ORD. N° : 2927
ANT. : PROYECTO DE ROTURA Y REPOSICIÓN DE PAVIMENTOS PARA ACERA PEATONAL, ACCESO VEHICULAR E INSTALACIÓN DE SERVICIOS CENTRONOR II, CALLE MONTEGRANDE N° 371, ANTOFAGASTA,
MAT. : ENVÍA OBSERVACIONES A PROYECTO DE ROTURA Y REPOSICIÓN DE PAVIMENTOS PARA ACERA PEATONAL, ACCESO VEHICULAR E INSTALACIÓN DE SERVICIOS CENTRONOR II, CALLE MONTEGRANDE N° 371, ANTOFAGASTA,
ADJ. : No Hay

Antofagasta, 12 noviembre 2025

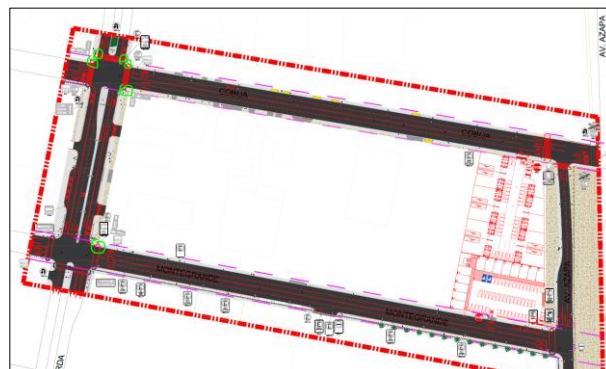
2.1. Acotar rampa de acceso vehicular en Corte B-B, debe dejar mínimo 1,5 m de ancho libre para el tránsito de peatones con movilidad reducida.
